Mission régionale d'autorité environnementale
Grand Est

**Avis délibéré sur le projet global d'extension de la chaufferie
d'Hautepierre porté par la société EVOS et l'exploitation géothermique
des eaux souterraines porté par les Hôpitaux de Strasbourg (HUS)
à Strasbourg (67)**

n°MRAe 2024APGE67

Figure 1 : Cartographie du réseau de chaleur et des extensions prévues

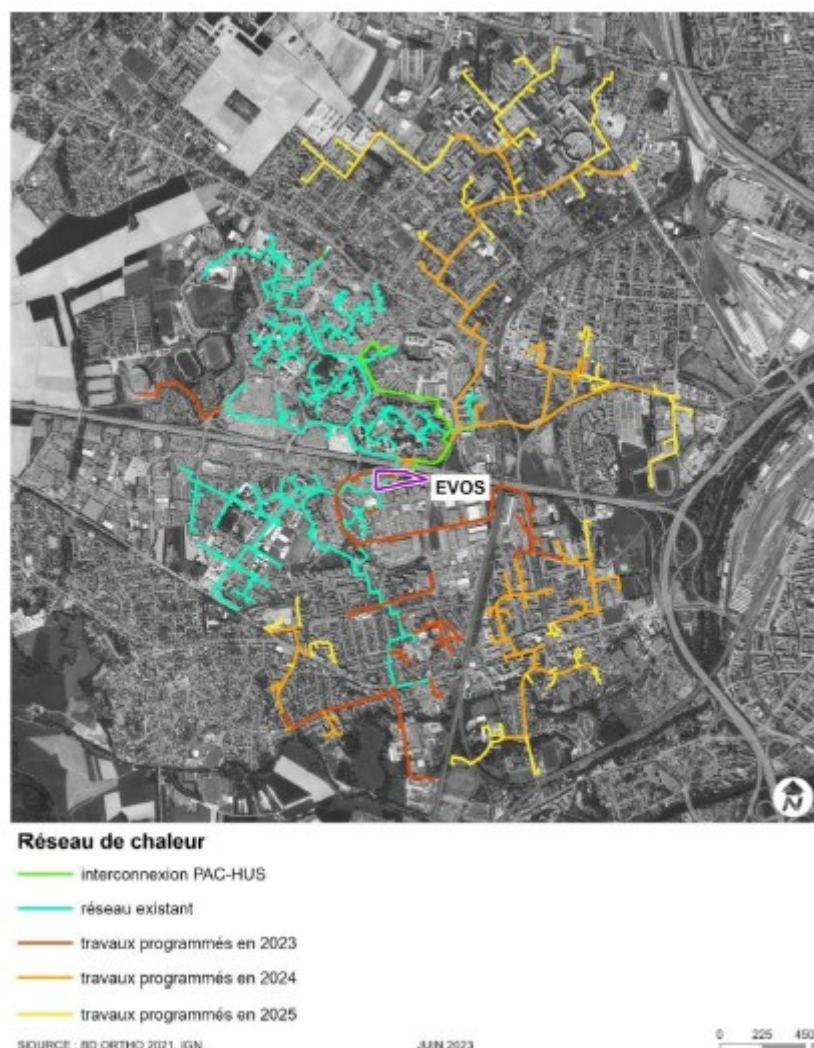
L'Ae recommandait dans son avis du 26 octobre 2023 d'intégrer dans l'étude d'impact l'analyse des enjeux et impacts environnementaux liés à l'extension du réseau de chaleur et d'apporter notamment une attention particulière à la définition des mesures de réduction des impacts concernant le cadre de vie et la santé en particulier des riverains durant la phase de travaux. **L'Ae constate positivement que la version 2024 du dossier comporte un volet relatif aux incidences notables liées à l'extension du réseau de chaleur.**

Figure 7 : Implantation des puits géothermiques

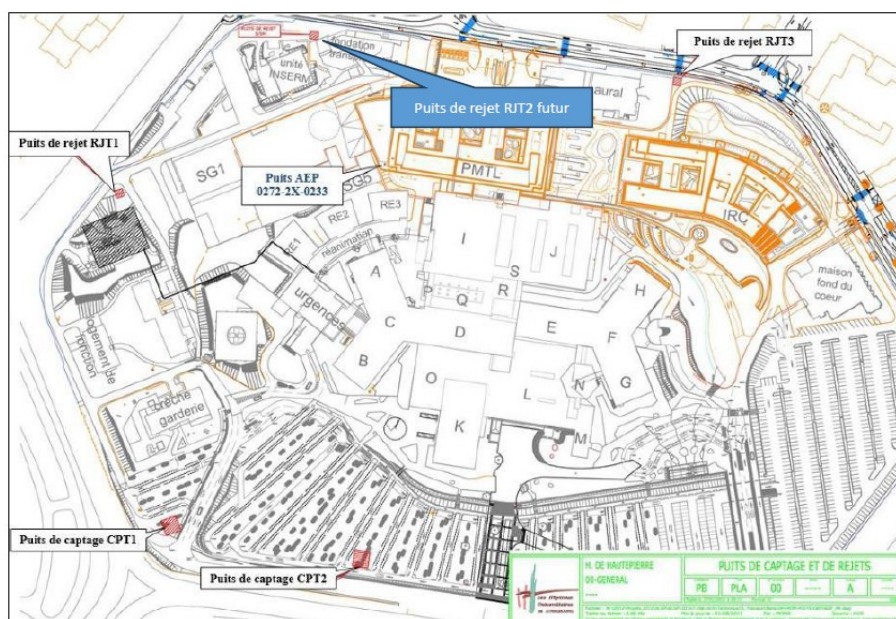
L'Ae recommande au pétitionnaire HUS d'apporter des précisions sur les raisons du transfert des prélèvements du puits de captage d'alimentation en eau potable (AEP) vers le

puits géothermique CPT1, et d'expliciter les raisons qui ont conduit à ne pas réaliser ce transfert jusqu'alors.

L'Ae recommande au pétitionnaire de réaliser des investigations poussées au droit du puits géothermique CPT1 sur les adjuvants utilisés dans le cadre de l'exploitation des puits géothermiques (substances utilisées et leurs métabolites), dans la mesure où cette eau sera également utilisée à des fins d'alimentation en eau potable.

Figure 12 : périmètre de volume d'exploitation proposé

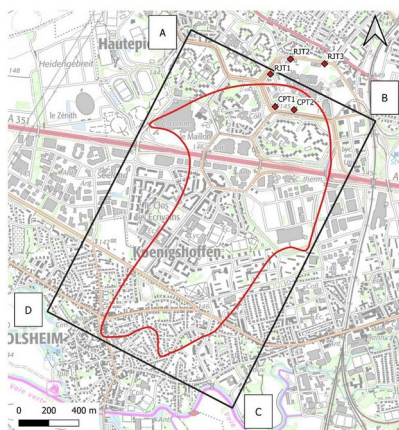
L'Ae s'interroge sur la pertinence environnementale des limites du volume d'exploitation proposées. Dans un contexte de développement des énergies renouvelables, dont la géothermie, l'Ae s'interroge sur la nécessité de limiter la géothermie dans tout cet espace, alors que des installations de moindre importance que celle des HUS pourraient vraisemblablement être exploitées sans incidences sur le fonctionnement.
